MBHシリーズ 仕様変更のご案内

2018年6月8日

株式会社タカチ電機工業 営業部

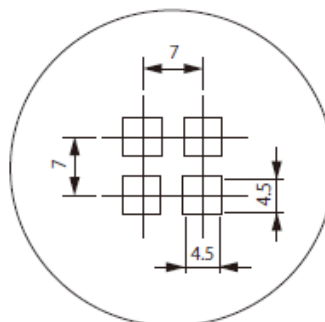
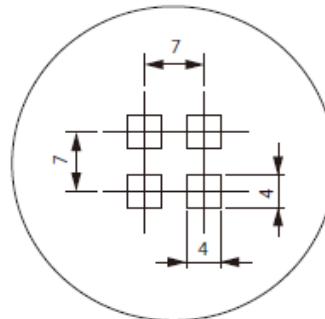
- カバー・シャーシがシルバー塗装からメタリックシルバー塗装(裏面導通)に変更になります。
- 内面が導通になりますのでアースやグランドが取り易くなります。
- 塗装表面はやや梨地状となり、金属感と高級感のある仕上がりとなります。
- 放熱角穴サイズが4.5×4.5mmから4×4mmに変更になります。
- その他の外形寸法等に変更はありません。
- 7月2日以降、旧製品在庫が無くなり次第順次切換えになります。
受注状況によって、期日より早く切替になる場合がございます。
